O QUE MUDOU EM R52

PROJETO PORTO REAL RESIDENCIA UNIFAMILIAR P1 60x40,25 - IM1 (5.035 TAPADA, 0,9)			
PROJETO DE ARQUITETONICO			
DESEMPENHO ACUSTICO ENTRE AMBIENTES			
BASE GEOMETRICA Lista Consolidada (90x152 (envase)) ANEXO MESTRE (0,6)	ESCALA s/ escala FORMATO A1 NAUHA 600/300/200	EMISSAO ESTUDO PRELIMINAR R56 NAO LIBERADO PARA OBRA SEM ART. 1.887	PROVA 39 de 42 RE R56

tanta = isolamento obtido; traca vertical = exigido (nível da fonte menos limite do receptor, NBR 10152)

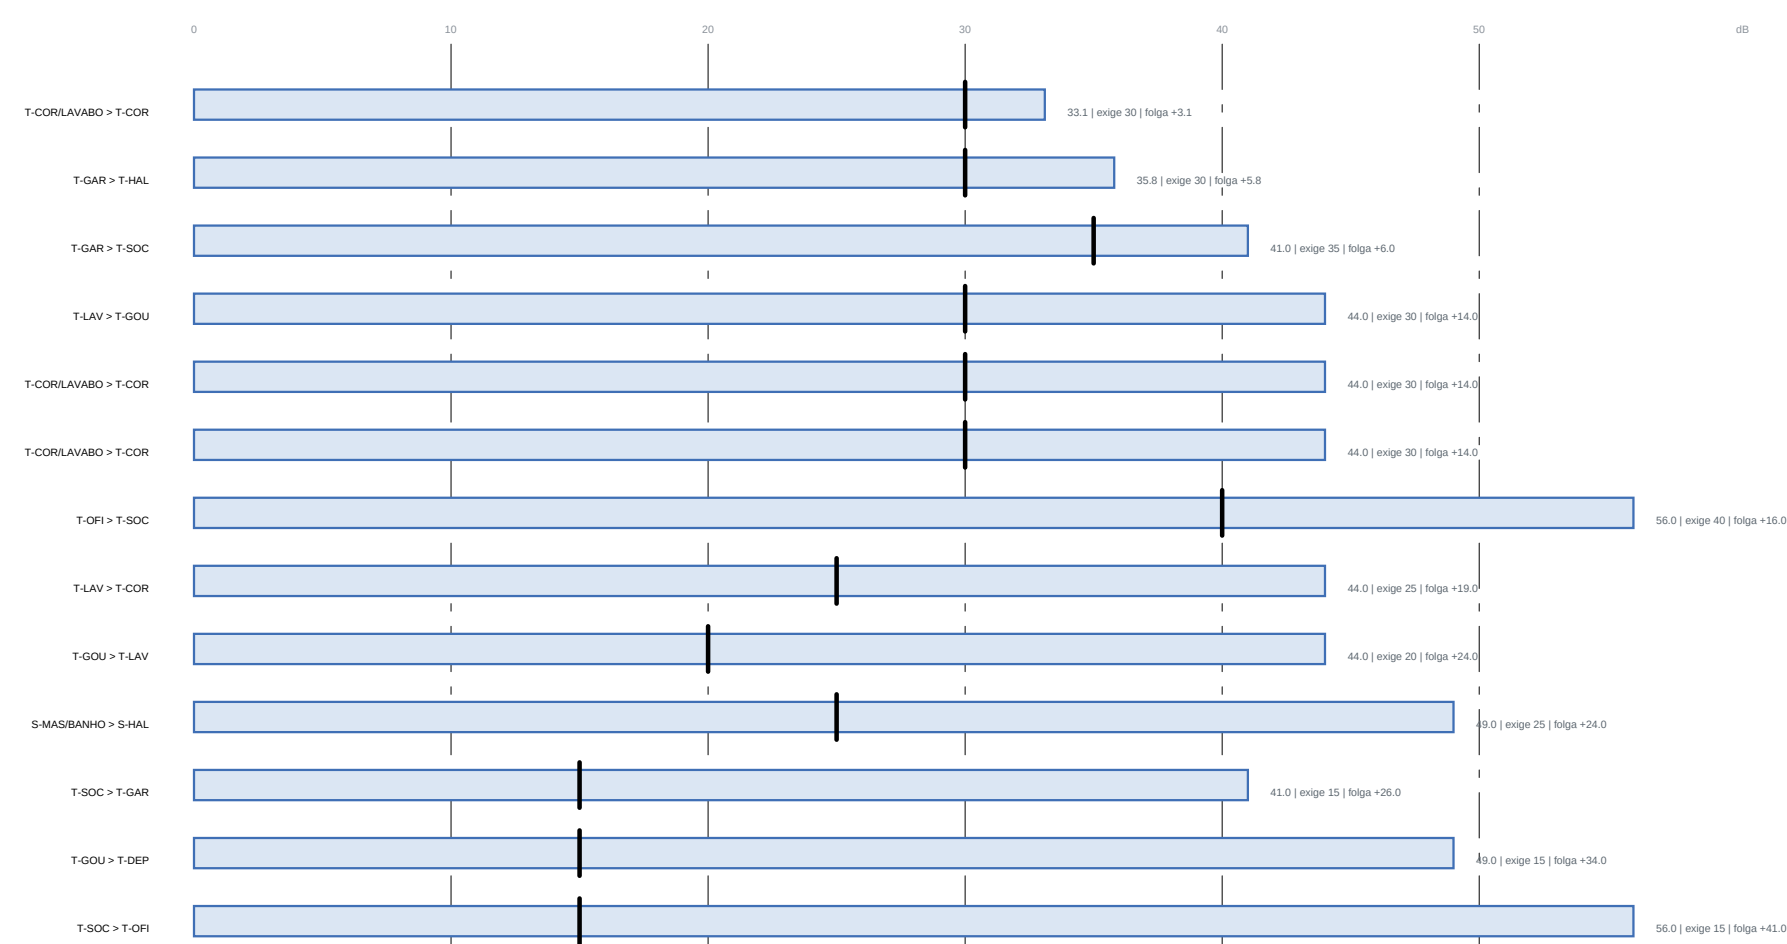
ONCE	ANTES	DEPOIS	POB-QUE
Barrão campoforteiro - hall de entrada	porta de corral (1m 11) — conjunto de 20,2 dB	parede CISA, 41 dB	o acesso de visita passou para a circulação
Barrão campoforteiro - quarto feminino	porta aos 20 — conjunto de 25,1 dB, esqda 35	parede CISA, 41 dB	era a por passagem da casa, e não era a visita!
Hall 3 gangster	porta aos — 20,6 dB, esqda 30	PSE isolada, 35 — 35,8 dB	porta entre gangster e casa tem muita ruído para ser música
Barrão campoforteiro - circulação	nao havia porta	PSE isolada, 35 — 37,6 dB, esqda 35	único acesso do barrão, e abre para fora
Bou de chaves	encostado na parede do hall	correria horizontal, sob a janela alta	consequência da porta nova, e agora das 900 mm de seu regradado a primeira borda

- Esta prancha existe porque o proprietário perguntou e que 103 verificações não sabem responder: quem entra na casa ouve o chuveiro do banheiro da entrada?

* Ouvia. A parede era boa (Rw 44) e a porta era de correr (Rw 25); o conjunto entregava 20 dB. Em acústica o elo fraco DOMINA — não se faz média aritmética de isolamento, se soma energia que passa.
